玉浦西地区まちづくりニュース 第8号

土地利用計画図（案）について検討

玉浦西地区 土地利用計画図（案）

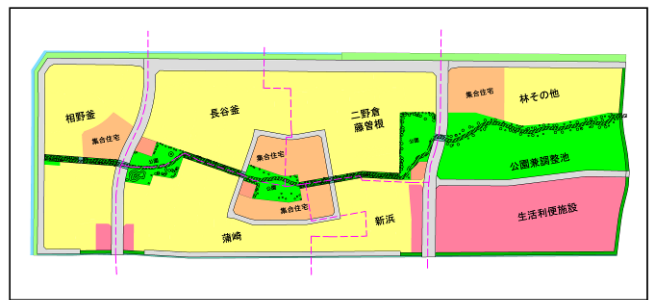
- ❖ 集合住宅が、地区の中央にまとまり過ぎていて、長谷釜・二野倉・藤曽根と蒲崎・新浜の2つくらいのまとまりで分割した方がよい。
- ❖ 集合住宅の周囲を利用したロータリーについてはイメージより大き過ぎる。緑道を横断する箇所については、ロータリーにこだわらず変更して構わない。
- ❖ 避難も行えるような丘を地区の西側に配置できないか。
- ❖ 避難場所とするなら、地区の西側でなく緑道に近い方がよい。丘ではなく集合住宅や集会所等の屋上を利用できないか。
- ❖ 公園と集会所をセットにするのは賛成。集会所の位置については、利用しやすい位置に再配置してもらいたい。
